# Soldattorpet Kyrkeryd i Furuby

# Inventering av torpets behov av underhåll samt dess status.

2013-02-26

# Kammaren mot väster

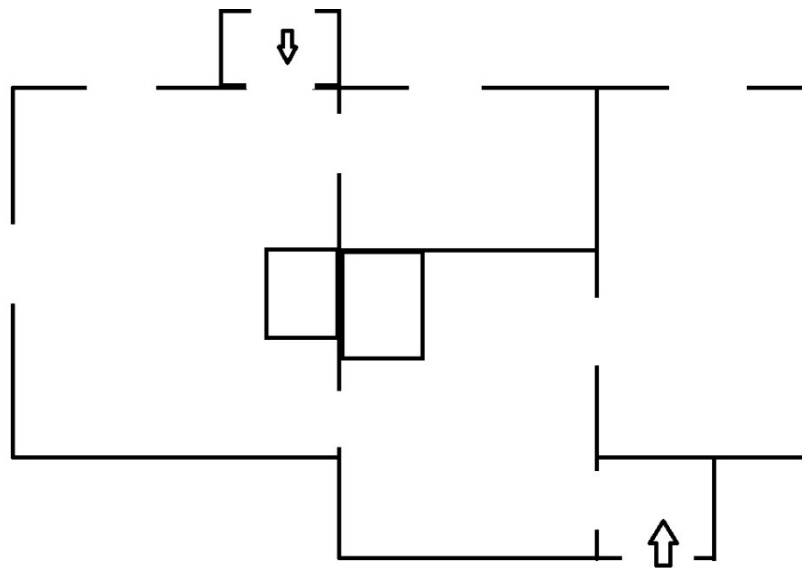
- Mått 2,10 x 2,60 x 2,0. Innehåller elcentralen.
- Litet kyffe – passar som förråd eller toalettutr.
- Väggytskikt förnyas.
